**Pytania serii 4 z dnia 26.07.2023 r.:**

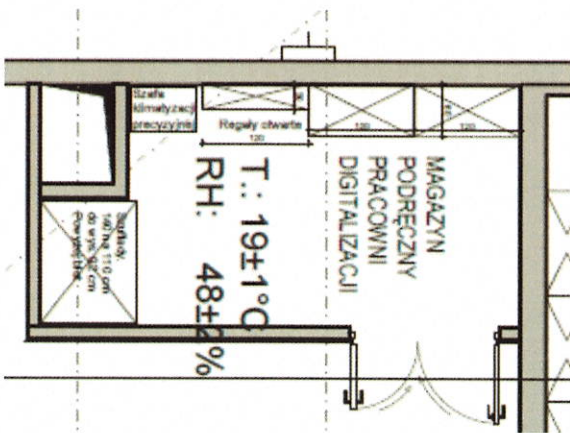
Widać wyraźną różnicę między tym rysunkami.

W związku z powyższym prosimy o wskazanie, które opracowanie projektowe (technologia, czy architektura) jest właściwe do wyceny zakresu wyposażenia muzealnego w tym pomieszczeniu?

Nadrzędne są informacje zawarte w Projekcie Wykonawczym Technologia Muzealne w zakresie pomieszczenia nr U.1.36 Magazyn papieru.

2. W Projekcie Technologii Muzealnej, na rys. nr „MPWP-EX-TEM-U-FP-OU1-1-0” układ wyposażenia w pomieszczeniu nr U.1.30A „Podręczny magazyn pracowni digitalizacji” wygląda, jak na poniższym fragmencie rysunku:

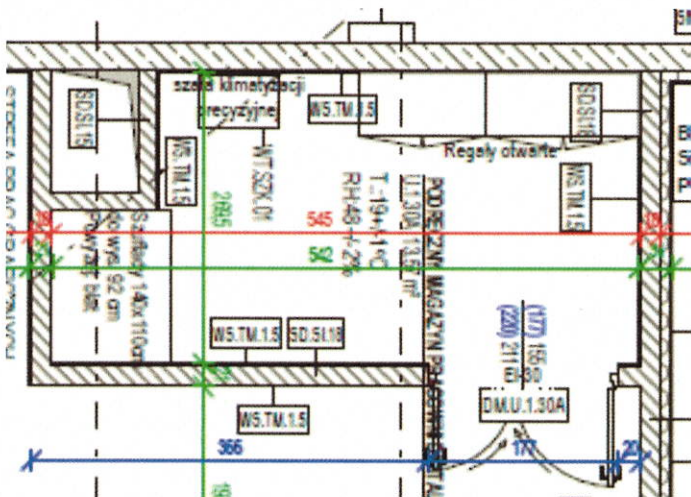
Układ wyposażenia w tym samym pomieszczeniu według Projektu Architektury, rys. nr „MPWP-EX-ARC-U-FP-OU1-1-1-KONDYGNACJA -1” wygląda, jak na poniższym fragmencie rysunku:

Widać wyraźną różnicę między tym rysunkami dotyczącą ilości i wymiarów regałów otwartych.

W związku z powyższym prosimy o wskazanie, które opracowanie projektowe (technologia, czy architektura) jest właściwe do wyceny zakresu wyposażenia muzealnego?

Nadrzędne są informacje zawarte w Projekcie Wykonawczym Technologia Muzealne w zakresie pomieszczenia nr U.1.30A Podręczny magazyn pracowni digitalizacji.

**Nazwa produktu:**  
(1008) Zlew podbłatowy

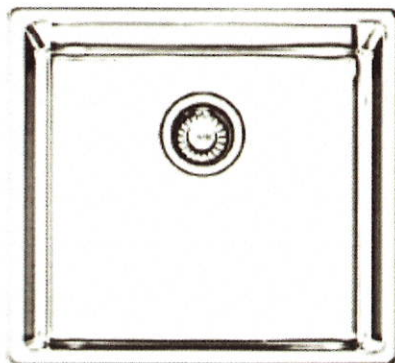
3. W Projekcie Technologii Muzealnej, na rys. nr „MPWP-EX-TEM-C-FP-000-1-0” w pom. C.0.2 „Pomieszczenie przyjęcia zbiorów” i rys. „MPWP-EX-TEM-C-FP-001-1-0” w pom. C.1.7 „Pracownia czysta” pokazano zlewozmywak dwukomorowy z ociekaczem.

Tymczasem w dokumencie „MPWP-EX-TEM-Z-DO-002-0-1- Karty produktów”, jako jedyny zlew pokazano zlew jednokomorowy, bez ociekacza.

W związku z powyższą rozbieżnością prosimy o wskazanie, jaki zlew ma zostać wyceniony w zakresie wyposażenia muzealnego?

Nadrzędne są informacje zawarte w Projekcie Wykonawczym Technologia Muzealne w zakresie pomieszczenia nr C.1.7 Pracownia czysta.
